## **Avis délibéré**

**sur le projet de carrière de Mandolfa sur le territoire de la  
commune de Giuncaggio (Haute-Corse)**

N°MRAe  
2023CORSE / PC 6

Figure 4 : cartographie des habitats naturels sur le site de la carrière (source : étude d'impact)<sup>7</sup>

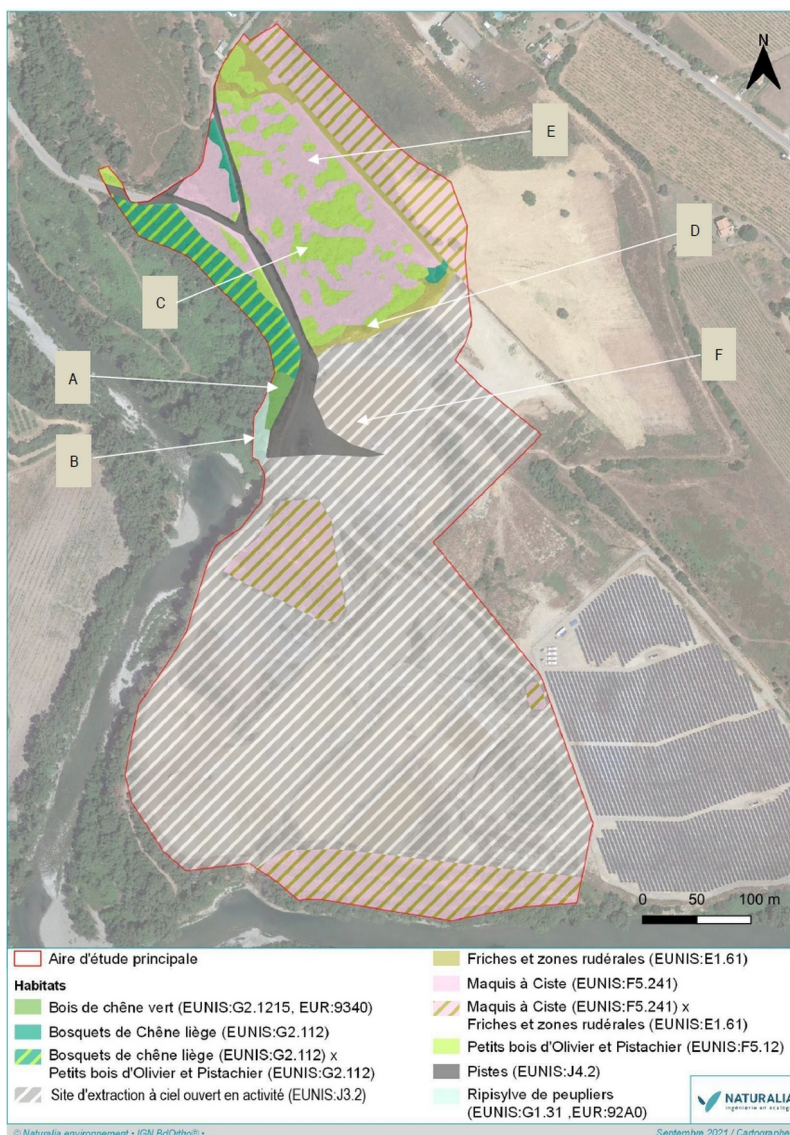
Un évitement de la zone humide (zone B) est prévu, avec mise en œuvre d'une zone tampon de deux mètres de large pour séparer la zone humide de la nouvelle piste d'exploitation prévue en bordure de celle-ci. Toutefois, le dossier ne précise pas les moyens envisagés pour rendre cette mesure pérenne et s'assurer de son efficacité (mise en défens physique afin d'empêcher la circulation des engins par exemple). Cet évitement s'accompagnerait de la mise en place d'un balisage autour du périmètre d'autorisation envisagé (mesure de réduction R1), afin de limiter les incidences du projet uniquement aux habitats présents au sein du périmètre.

**La MRAe recommande de compléter la mesure d'évitement de la zone humide en précisant les moyens mis en œuvre par s'assurer de l'évitement total de cet habitat à enjeu, en phase de débroussaillage et en phase d'exploitation de la carrière.**

Figure 5 : cartographie des inventaires floristiques (source : étude d'impact)

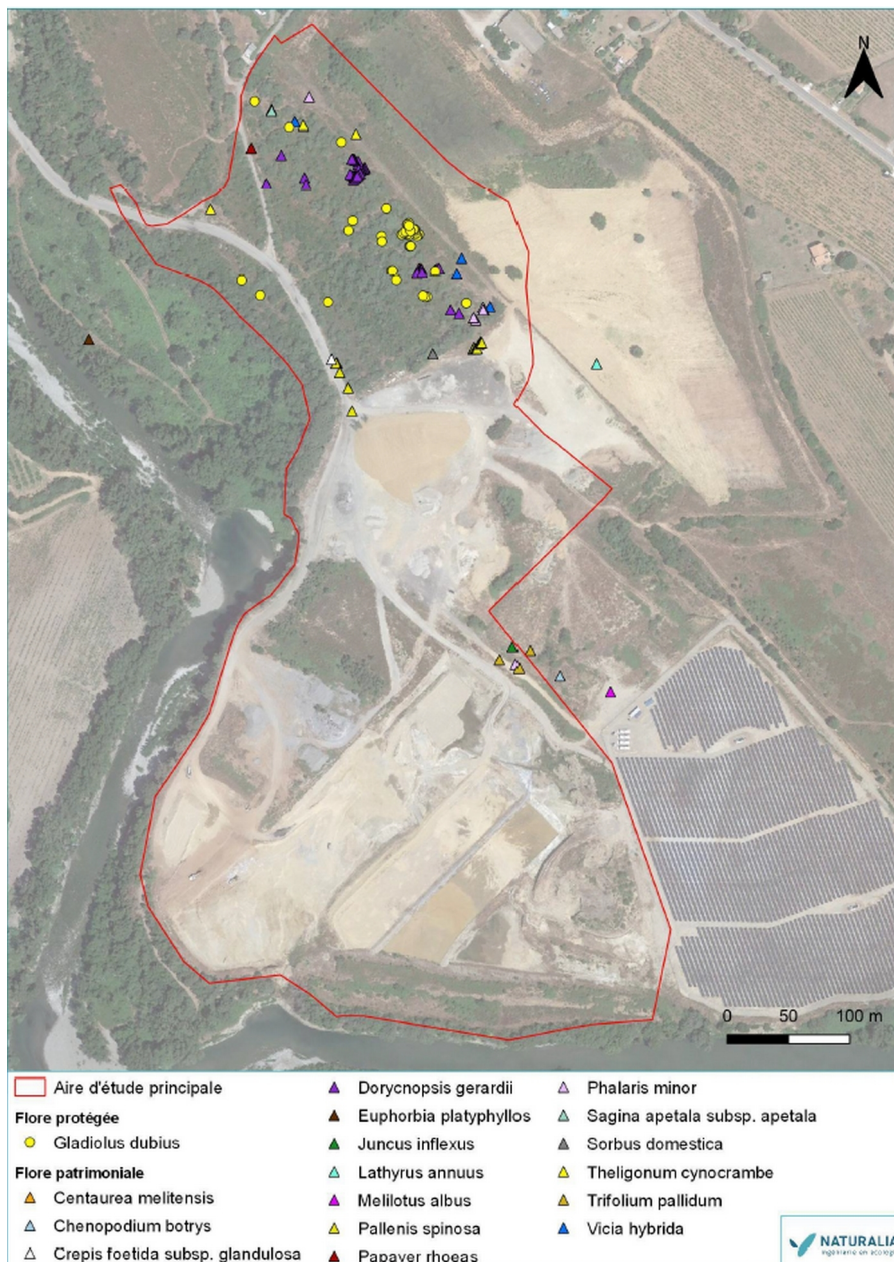
Ces inventaires ont mis en évidence la présence de nombreuses stations de Glaïeul douteux, espèce protégée au niveau national, sur les pelouses ouvertes situées au sein de la zone d'extension prévue, ainsi que plusieurs pieds d'Anthyllis de Gérard, espèce patrimoniale à enjeu en Corse. D'autres espèces florales patrimoniales ont également été détectées mais en dehors du futur périmètre d'extraction.

La seule mesure prévue pour réduire les incidences du projet sur ces espèces est l'adaptation du calendrier de défrichement pour chaque phase : le défrichement serait réalisé entre le 15 septembre et le 15 octobre pour chaque phase quinquennale (mesure de réduction R2).

Les incidences résiduelles du projet sur ces espèces (et notamment sur le Glaïeul douteux) sont significatives et nécessitent la mise en œuvre de mesures compensatoires. À ce titre, un dossier de demande de dérogation relative à l'interdiction de destruction d'espèces protégées est jointe au dossier.

***La MRAe recommande de compléter la mesure de suivi sur la flore en s'assurant que celui-ci soit réalisé par un écologue afin d'encadrer la mesure compensatoire proposée.***

Figure 8 : localisation de la principale mesure compensatoire envisagée (source : étude d'impact)

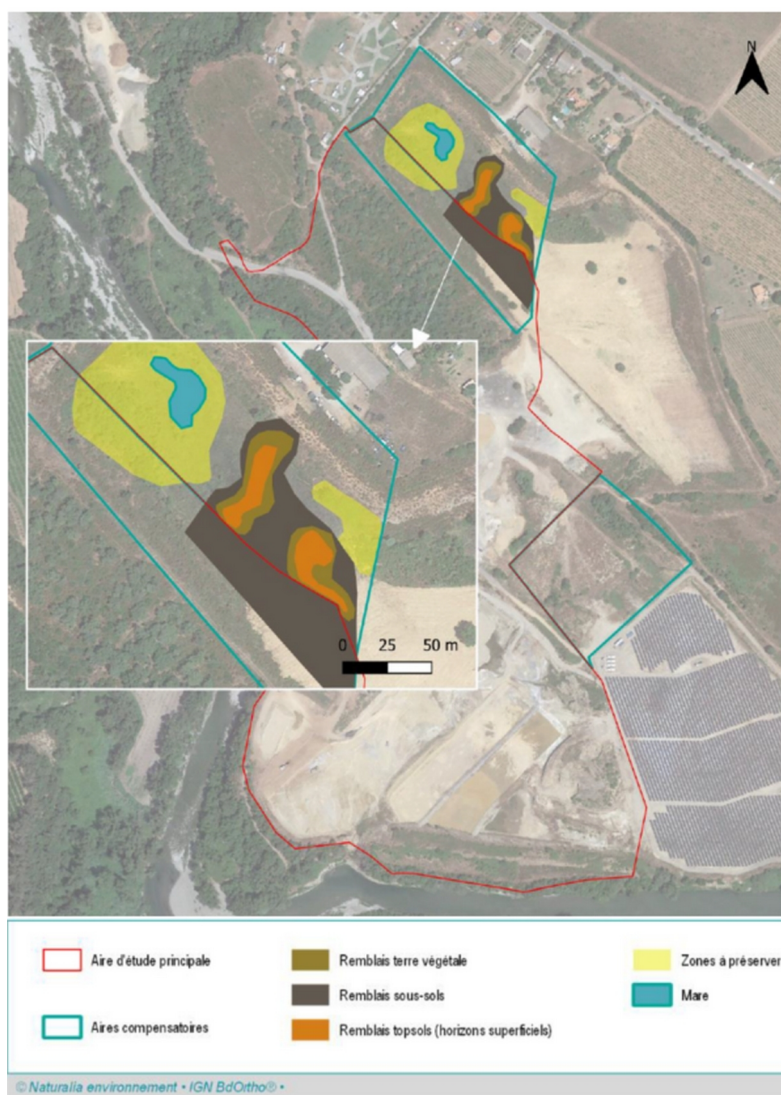
**La MRAe recommande de compléter les mesures ERC envisagées sur les points suivants :**

- **en détaillant la mesure de compensation C3 et en démontrant les bénéfices du réaménagement prévu sur les groupes taxonomiques impactés (amphibiens, reptiles, avifaune et chiroptères) ;**
- **en étendant la durée des mesures de suivi envisagées à N+30 ans afin de s'assurer du bon fonctionnement du site après remise en état, notamment celles concernant les abris et habitats, la flore et les individus de faune déplacés ;**
- **en précisant le calendrier des mesures de compensation et de déplacement d'individus permettant de minimiser les impacts, comme la réalisation du remodelage des parcelles avant la translocation des individus.**

Figure 9 : réaménagement final du site (source : étude d'impact)

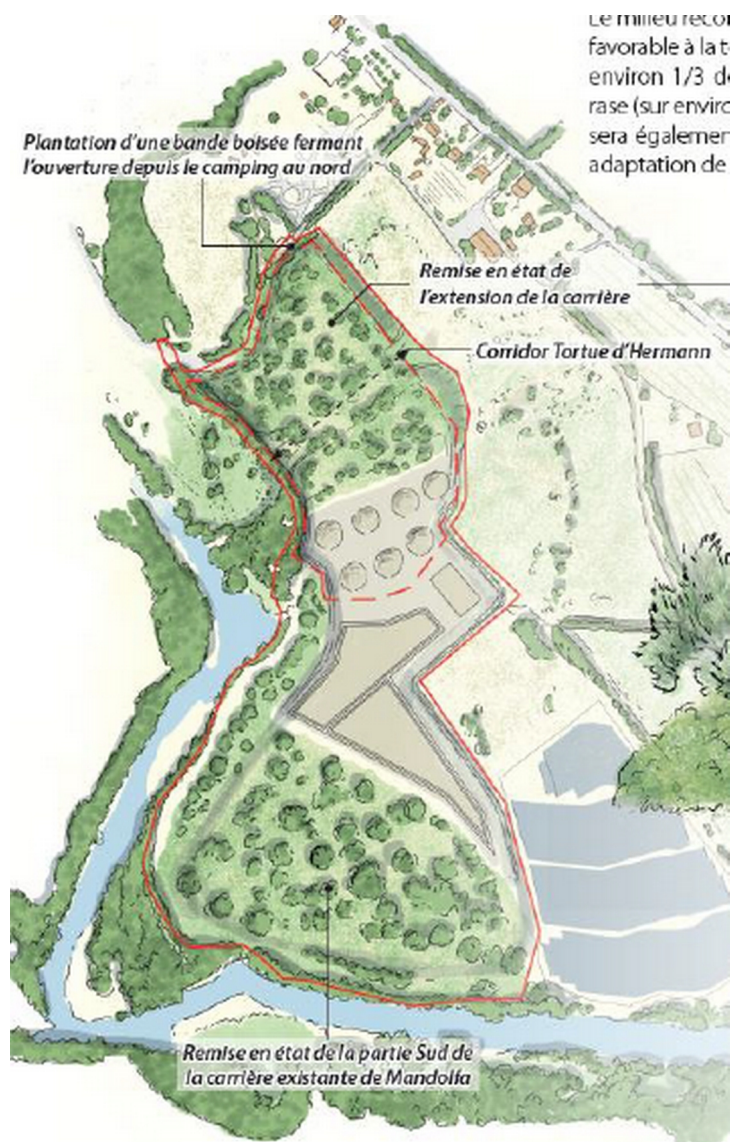
L'extension envisagée sera visible depuis le bâti situé à proximité du projet (camping, restaurant, habitations) et le long de la RT 50. Le choix de réaliser une remise en état à l'avancement permettrait cependant de réduire en partie l'impact du projet sur le paysage. Afin de limiter les incidences sur ce bâti, une bande boisée serait conservée pour masquer la zone d'extraction. En complément, un corridor boisé serait réalisé en bordure de la parcelle D 292 (parcelle de compensation au titre de la biodiversité) comme le montre la figure 9. Cette mesure nécessite néanmoins plus de précisions afin de s'assurer de son efficacité.

***La MRAe recommande de réévaluer l'impact du projet sur le camping situé à proximité immédiate et de compléter les mesures concernant les masques végétaux envisagés en bordure nord du projet, afin de s'assurer du maintien de la qualité du cadre de vie du bâti existant.***

Concernant la remise en état finale du site, le dossier ne présente pas de plan de gestion permettant de s'assurer que celle-ci sera à vocation agroforestière et que les caractéristiques minimales présentées dans l'étude paysagère seront respectées. Les propositions de réaménagement ne prennent pas en considération les mesures d'écrans végétaux proposés durant la phase d'exploitation (notamment celui implanté au niveau de l'ancienne carrière de l'Olivella).

La MRAe s'interroge également sur le maintien de la station de transit et des bassins de séchages des boues, tant au regard de la remise en état du site que de l'accès à ces installations, encaissées entre la remise en état du sud de la carrière et celle de l'extension (voir figure suivante). Ce maintien interroge également en termes de sécurité (maintien d'une clôture sur le périmètre concerné).

***La MRAe recommande de compléter le dossier en précisant et justifiant le devenir de la station de transit et des bassins de séchage des boues au regard des propositions visant à restituer un aspect naturel au site en fin d'exploitation.***

Figure 10 : localisation des points de mesures de l'état sonore initial (source : étude d'impact)

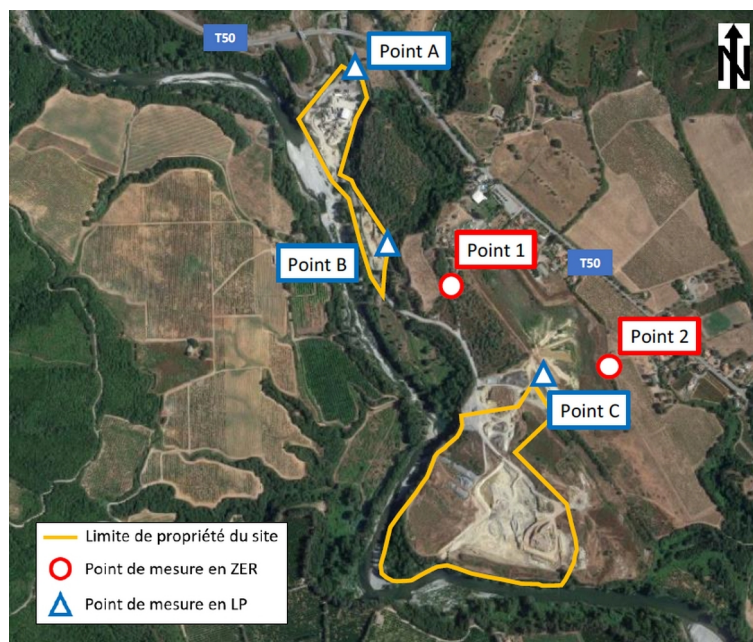
Une campagne de mesures a été réalisée afin de caractériser l'état sonore initial à l'aide de cinq points de mesures : trois en limite de propriété et deux en zone à émergence réglementée (ZER) – un pour le camping (point 1) et un pour l'habitation la plus proche (point 2) –.

Des simulations ont été réalisées pour chaque phase d'extraction et ont conclu à un dépassement des normes réglementaires<sup>13</sup> lors de la phase trois, au regard de la proximité entre l'extraction et le camping.

Un merlon de cinq mètres de hauteur, *a minima*, est proposé (sur environ 35 m de long) afin de réduire les incidences sonores durant cette phase. Les résultats des simulations montrent une valeur qui atteint la limite supérieure autorisée, soit 6 dB(A). Cet aménagement est donc insuffisant pour s'assurer que la phase trois ne générera pas d'incidences sur le camping. Le dossier préconise uniquement un suivi afin de s'assurer que les valeurs réglementaires ne soient pas dépassées, sans en préciser la fréquence ni les mesures prévues en cas d'émergences fréquentes ou de durée trop longues.

***La MRAe recommande de compléter l'étude d'impact en précisant la fréquence de suivi des émergences sonores au niveau des habitations les plus proches, en particulier en phase trois de l'exploitation, au regard de l'absence de marges de sécurité des simulations réalisées et en définissant les mesures de réduction envisagées en cas d'émergences fréquentes ou de trop longues durées.***
